Ministero dell' Ambiente e della Sicurezza energetica

Commissione Tecnica di Verifica dell'Impatto Ambientale – VIA e VAS

Parere n. 473 del 12/6/2023

<p>Progetto:</p>	<p>Procedura di valutazione d'impatto ambientale ai sensi dell'art. 27 del D.Lgs 152/2006 e ss.mm.ii.</p> <p>Progetto di un impianto eolico denominato "<i>Impianto Gaudiano</i>", composto da 11 aerogeneratori di potenza pari a 6,6 MW, per una potenza complessiva pari a 72,6 MW, e delle relative opere di connessione alla RTN, da realizzarsi nei Comuni di Montemilone (PZ) e di Venosa (PZ).</p> <p>ID_VIP: 6033</p>
<p>Proponente:</p>	<p>Nausicaa S.r.l.</p>

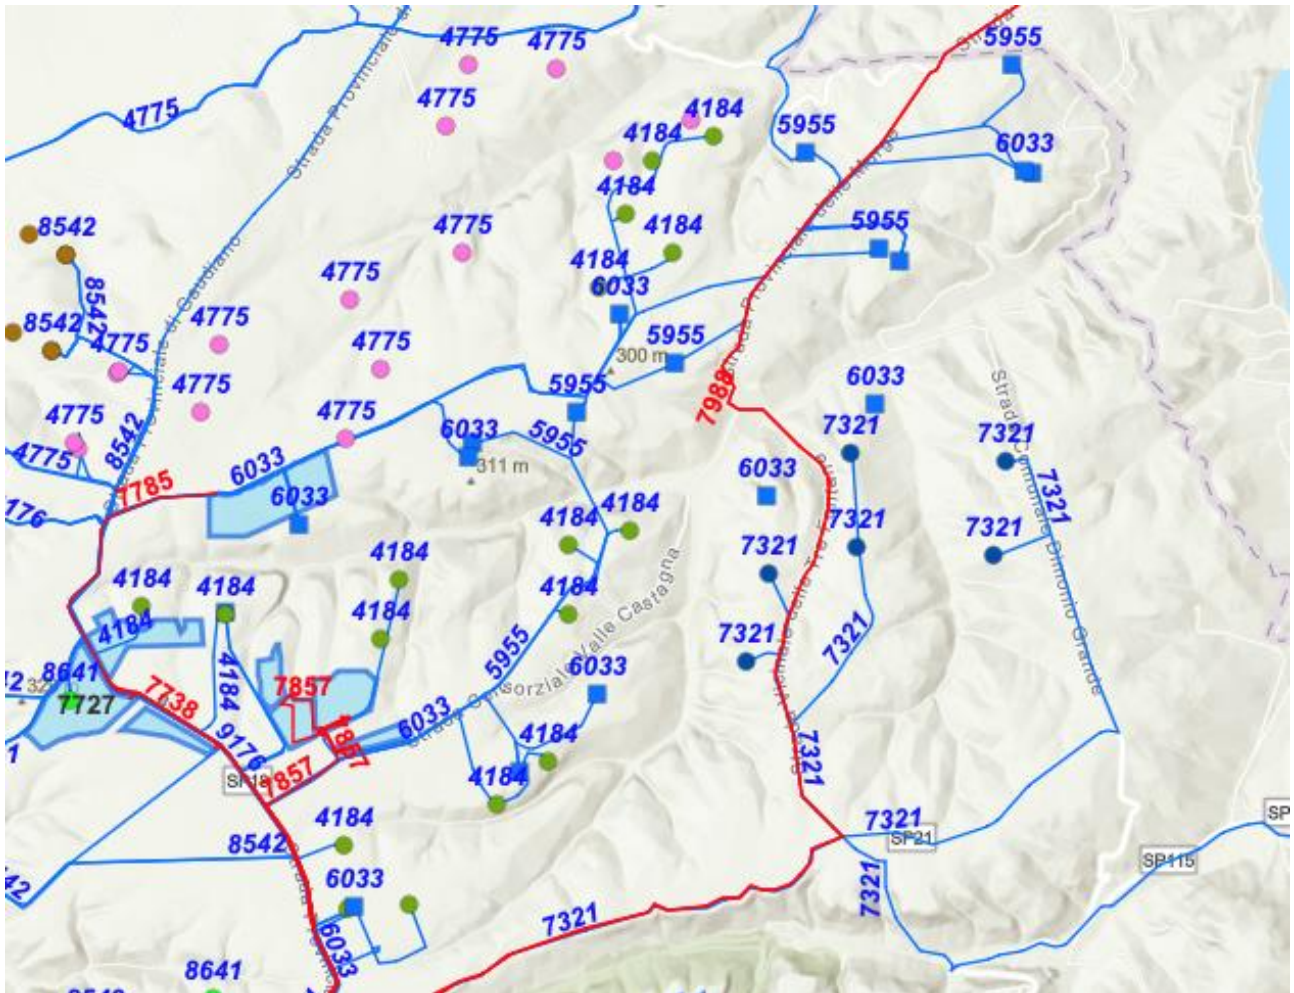
delle turbine WTG7, WTG8, WTG10, WTG11 2, ma **valuta insufficiente la trattazione delle alternative localizzative per le turbine WTG1 WTG2 WTG6 WTG9**, che doveva essere effettuata facendo riferimento alle interferenze e agli impatti cumulativi con progetti esistenti (ID 4184 e 5955 in particolare), oltre che ad eventuali dettagli rispetto alle esigenze ecologiche e paesaggistiche (alternative sul layout proposto), e sotto il profilo dell'impatto ambientale, con una loro descrizione, loro comparazione e trattazione completa con il progetto e l'Alternativa considerata. **In ogni caso gli aspetti della posizione prossima all'invaso del Locone e degli ultimi lacerti di bosco nei valloni e compluvi che convergono verso il bacino medesimo, di grande attrattività per l'avifauna, in un contesto gravato da plurimi impianti ed effetto selva su area vasta, non vengono adeguatamente considerati nella trattazione delle alternative.**
